Ministerio de Obras Públicas  
Despacho del Secretario General

Panamá, 10 de mayo de 2021  
SG-SAM- 455-2021

Por medio de la siguiente nota hacemos entrega de la primera información aclaratoria solicitada mediante Nota: DEIA-DEEIA-AC-0058-0904-2021, del Estudio de Impacto Ambiental, CAT: II, del proyecto denominado: **“DISEÑO Y CONSTRUCCIÓN DE ESTRIBOS E INSTALACIÓN DE PUENTES MODULARES, PROVINCIA DE COCLÉ, HERRERA Y LOS SANTOS (GRUPO II) RENGLÓN N°2: RÍO LA VILLA-LA PLAYITA – CHEPO, LAS MINAS”**, a desarrollarse en la Playita, corregimiento de Chepo, distrito de las Minas, Provincia de Herrera.

Éxitos en sus funciones diarias a todos. Mediante presente documento deseamos darle respuesta a la nota **DEIA – DEEIA – AC – 0058 – 0904 - 2021**, en relación con nuestro proyecto **“DISEÑO Y CONSTRUCCIÓN DE ESTRIBOS E INSTALACIÓN DE PUENTES MODULARES, PROVINCIA DE COCLÉ, HERRERA Y LOS SANTOS (GRUPO II) RENGLÓN N°2: RIO LA VILLA- LA PLAYITA – CHEPO, LAS MINAS”**, según lo solicitado.

Figura de las área del proyecto.

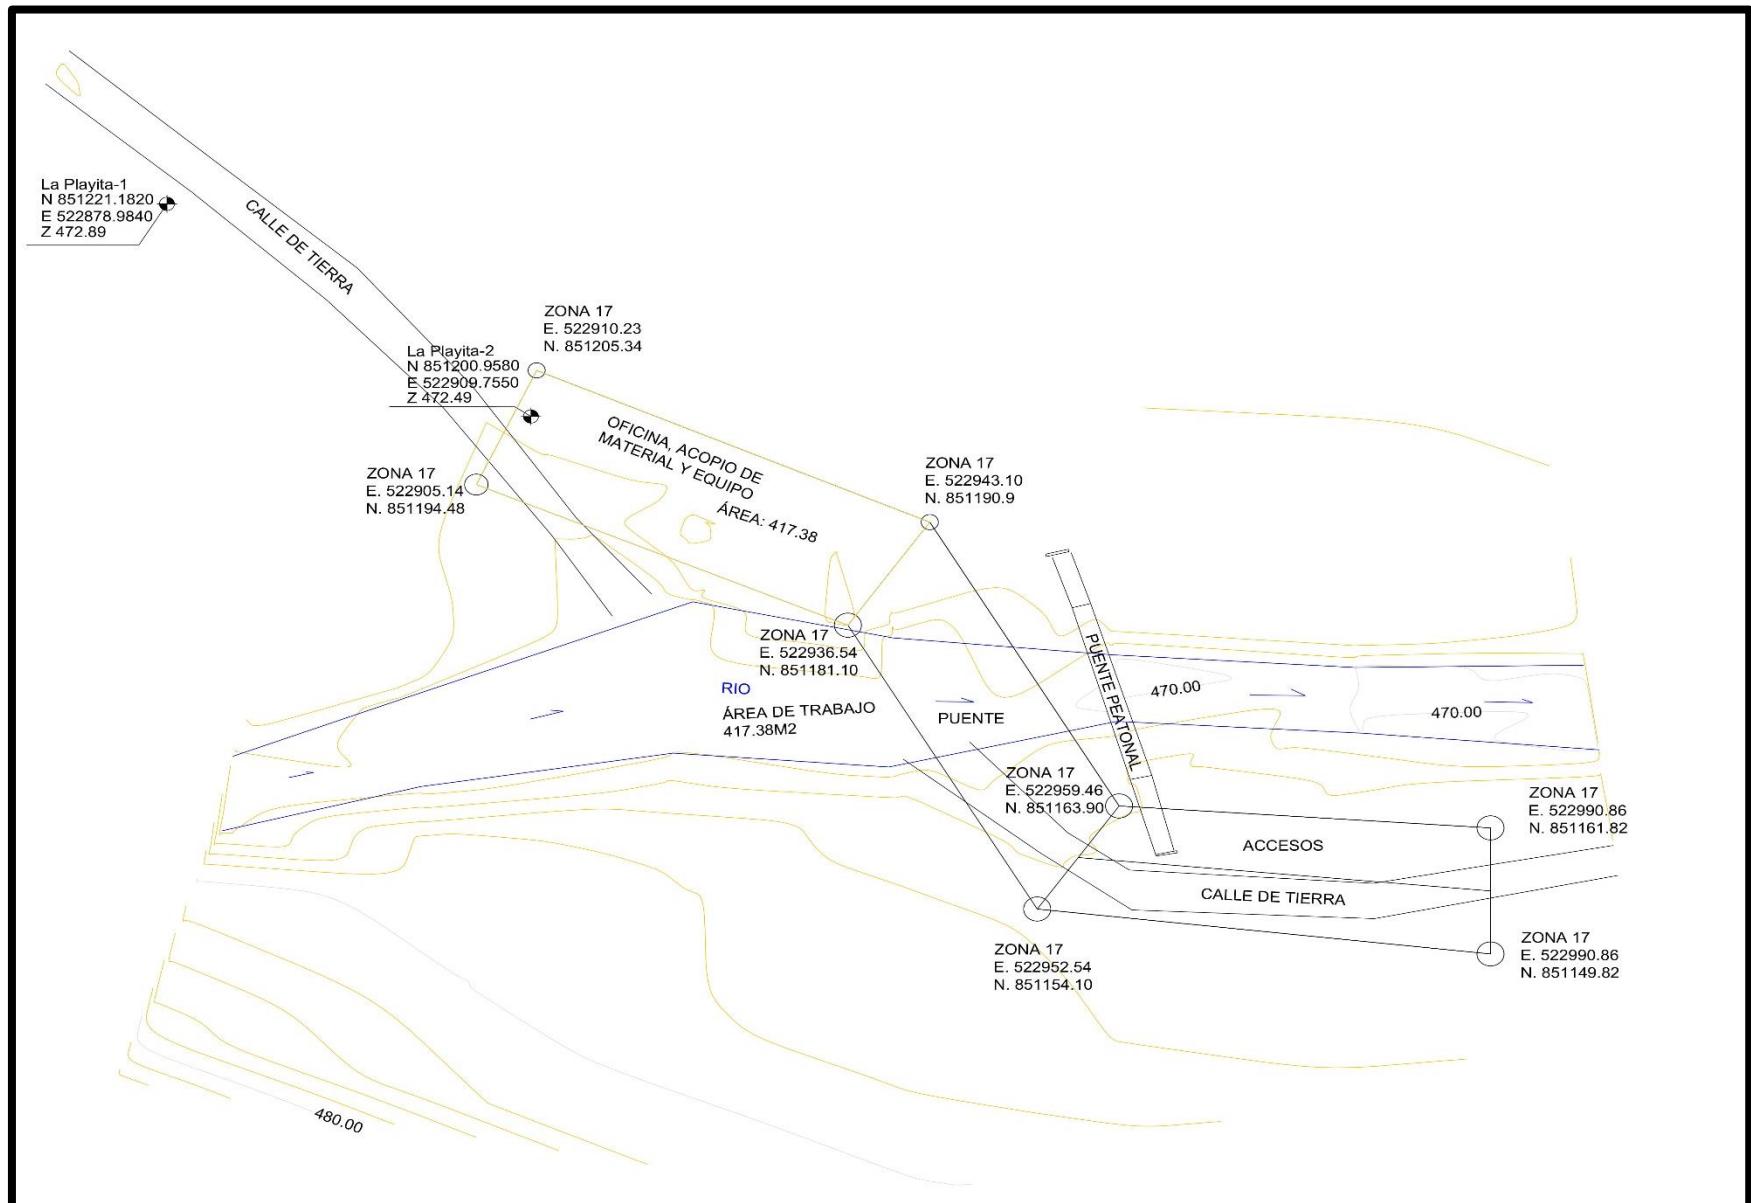
2. En la página 33 del EsIA, punto 5. Descripción del proyecto, indica “[...] Se contempla para este proyecto la utilización de un globo de terreno aproximadamente 1,700 m<sup>2</sup> de un predio certificado a través de la Casa de Justicia de Paz propiedad del señor Sixto Campos Espinosa para instalaciones provisionales como caseta tipo D, área para acopio de materiales, patio de equipos y deposito de materiales excedente.”, y presenta documentación emitida por el Municipio de Las Minas – Casa Comunitaria de Justicia de Paz de los corregimiento de Chepo, El Toro, el cual indica el uso de la tierra; sin embargo, la entidad regente para emitir certificaciones de tenencia de tierra es la Autoridad Nacional de Administración de Tierras (ANATI). Adicional mediante verificación de coordenadas realizada por la Dirección de Información Ambiental (DIAM), señala que las superficies conformadas por las coordenadas aportadas generan las siguientes áreas: 798 m<sup>2</sup> (acopio de materiales y equipo), 407.5 m<sup>2</sup> (área de oficina), 1687.5 m<sup>2</sup> (polígono total a utilizar), por lo antes expuesto se solicita:

- a). Presentar certificado del terreno emitido por la entidad competente, que dé, garantías que el señor Sixto Campos es el propietario del predio.
- b). Verificar y presentar las coordenadas UTM con su DATUM de referencia del área de instalaciones provisionales como caseta tipo D, área para acopio de materiales, patio de equipos, y depósitos de material excedente, e indicar superficie.

b). Coordenadas UTM, WGS 84, del área a utilizar para las instalaciones provisionales como caseta tipo D, área de acopio de materiales, patio de equipos.

Punto	Área	Este	Norte
1	417.38	522910.23 m E	851205.34 m N
2		522943.10 m E	851190.90 m N
3		522936.54 m E	851181.10 m N
4		522905.14 m E	851194.48 m N

*Coordenadas suministradas por la empresa contratista, ver figura en la sección de anexos.*

d). A continuación, se presentan las coordenadas UTM WGS 84 de referencia de toda la huella del proyecto donde se dará la construcción de estribos e instalación del puente con su superficie.

ÁREA DEL PUENTE			
Punto	Superficie	Este	Norte
1	400.00 m <sup>2</sup>	522943.46	851190.90
2		522959.46	851163.90
3		522952.54	851154.10
4		522936.54	851181.10
ÁREA DE ACCESO Y CALLE DE TIERRA			
1	396.00 m <sup>2</sup>	522959.46	851163.90
2		522990.86	851161.82

3		522990.86	851149.82
4		522952.54	851154.10
<b>ÁREA PARA LAS INSTALACIONES PROVISIONALES</b>			
1	417.38 m <sup>2</sup>	522943.46	851190.90
2		522936.54	851181.10
3		522905.14	851194.48
4		522910.23	851205.34

**Figura 1.** Puntos de monitoreo del ruido.

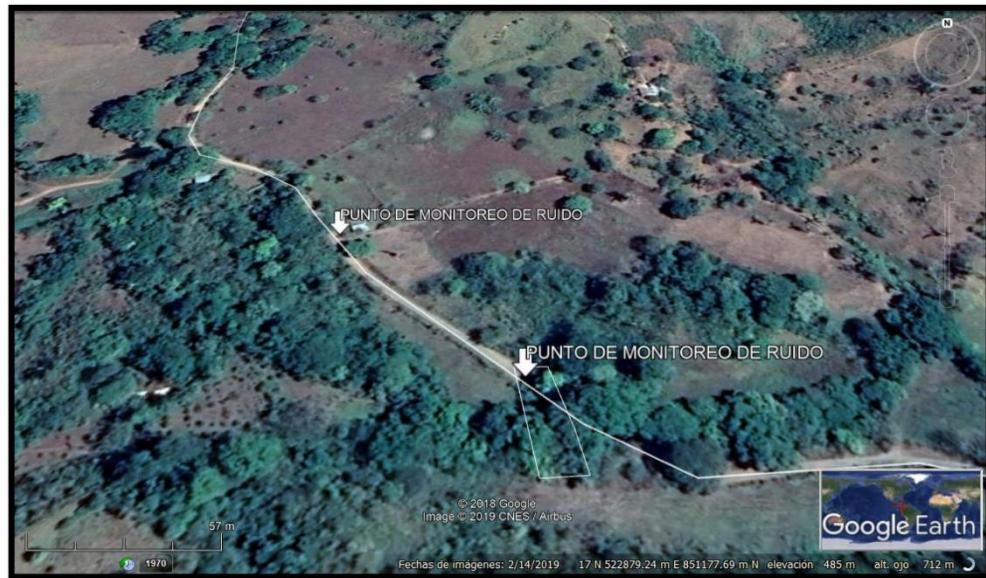
6. En las páginas 68 a la 71 del EsIA, punto 6.6.1. Ruido, indica “[...] se realizó la medición de ruido ambiental mediante el método ISO 1996-2:2007, para establecer una línea base. Este muestreo fue realizado durante (24) horas en dos puntos con intervalos de una hora obteniendo un nivel promedio máximo de 82.45 dBA y un nivel promedio mínimo de 55.8 dBA. [...]”, sin embargo, los resultados presentados señalan un rango para los Lmax de 54.5 a 56.3 dBA y los Lmin de 83.0 a 87.3 dBA, el cual es incongruente a lo antes mencionado. Por lo que se solicita:

a). Verificar y presentar los resultados del monitoreo de ruido.

R//: En respuesta a lo solicitado la medición de ruido ambiental se realizó mediante el método ISO 1996-2:2007, para establecer una línea base. Este muestreo fue realizado durante (24) hora en dos puntos con intervalos de una hora obteniendo un nivel promedio máximo de 67.61 dBA y un nivel promedio mínimo de 44.48 dBA. El equipo utilizado es marca EXTECH modelo 407750. En anexo se presenta la certificación de calibración del instrumento utilizado. Ver monitoreo de ruido en la sección de anexos.

<b>Prospección Arqueológica</b>	
<b>Descripción:</b> Vistas panorámicas

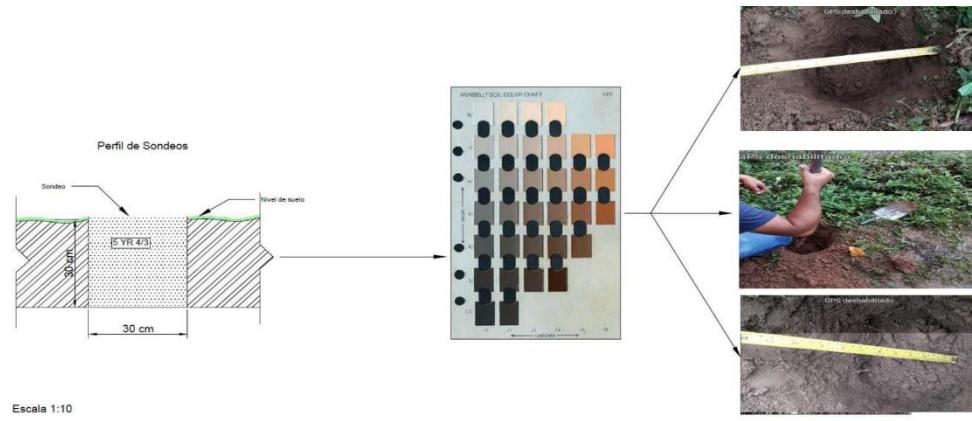
b). Anexar Fotografías de vistas panorámicas de las áreas a intervenir por el proyecto.

**RESPUESTA:** Atendiendo a las anteriores interrogantes, se presenta en la sección anexos el Informe Arqueológico actualizado, firmado por profesional idóneo y notariado.
